## Lisa 1. Tähelepanekud

Väljavõtte seletuskirjast ptk 1 üldosa lk 33, kus on viidatud tüüpjoonistele

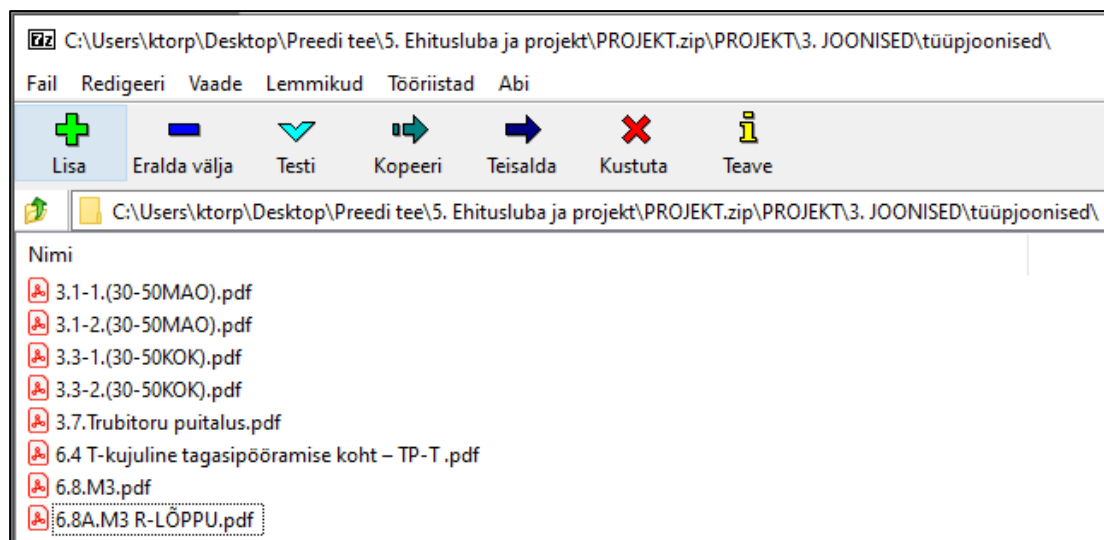
Palun korrigeerida erinevused ja kajastada kogu projektis sama info (vt erinevusi allpool).  
Palun kajastada ja esitada kõik projektis kasutatud tüüpjoonised.

Väljavõte tabelist 8

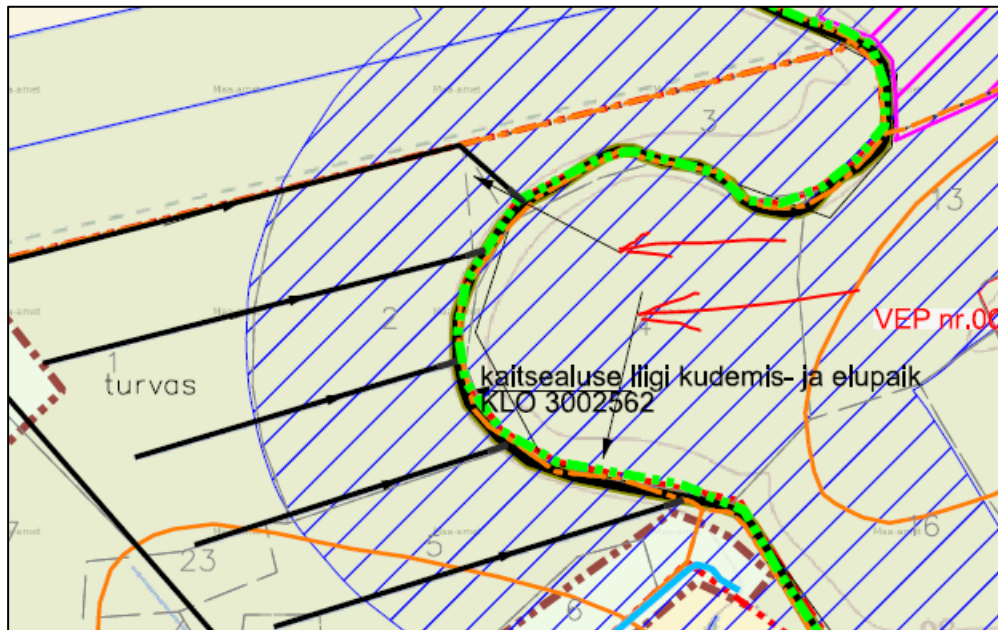
Kas real 86 olev info on vajalik ja seotud antud projektiga?
